伊勢崎地方卸売市場 水産・青果・中央棟
耐震診断業務委託

耐震診断報告書

判定結果通知書

耐震診断・補強報告書変更・訂正事項確認書

ゾーニングプラン図

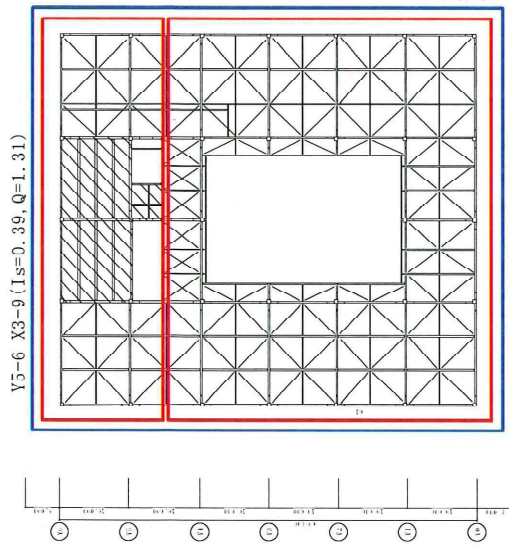
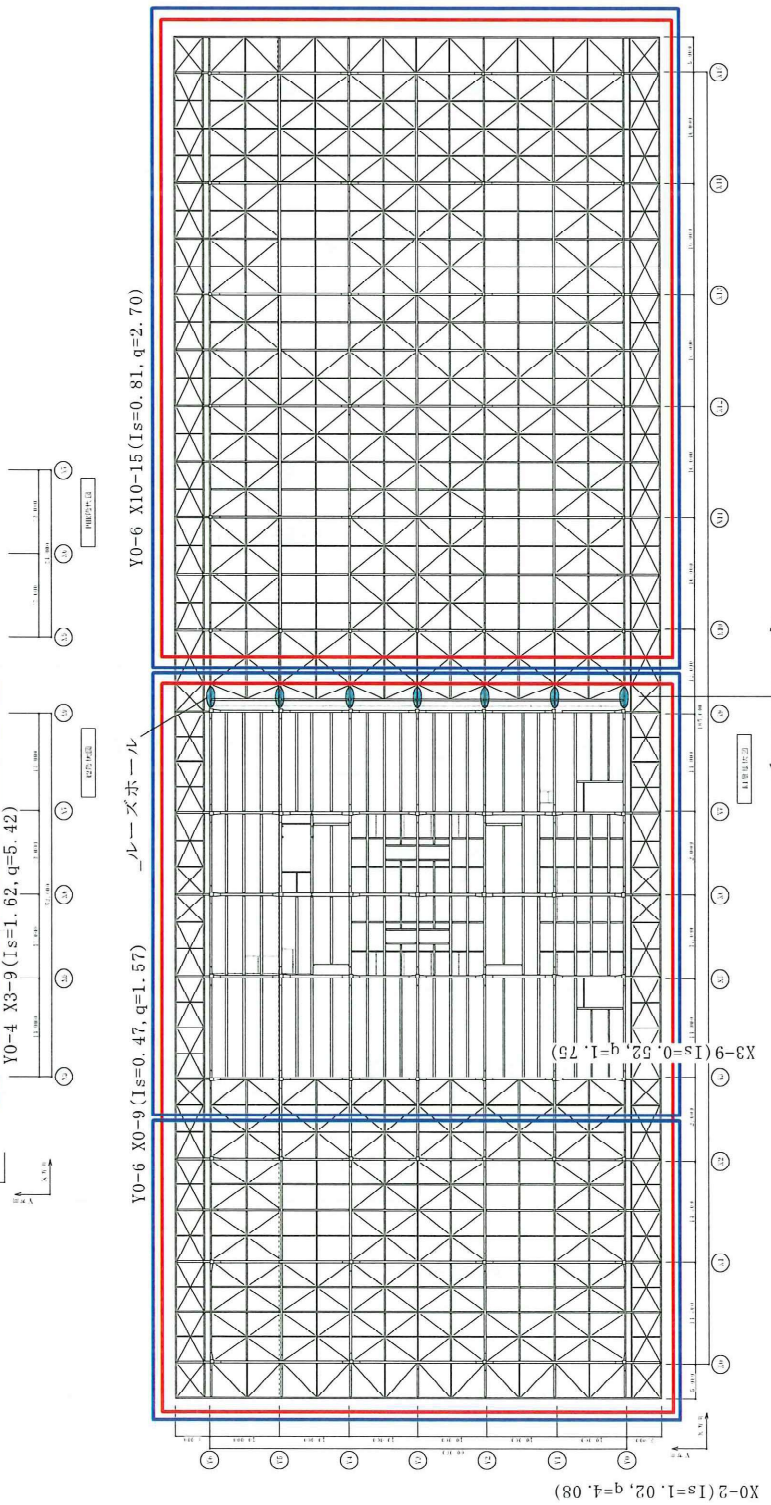
4) ゾーニングした部位は参考として全体値を記載して ください。		概, P11, 12 P. 221, 224	ゾーニングした部位は参考値として全体値を記載しました。 (X 方向 2F, Y 方向 1F X0-9)		
5) ゾーニング図にルーズホール位置を明記して、建物 的には別棟として検討した旨を記載してください。 又、ゾーニング範囲に Is 値と q 値の記載をしてくだ さい。		P. 6, 7 概要	ゾーニング図にルーズホール位置を記載し、建物的には別棟 とした旨の記載をしました。又、ゾーニングごとの Is 値と q 値を記載しました。
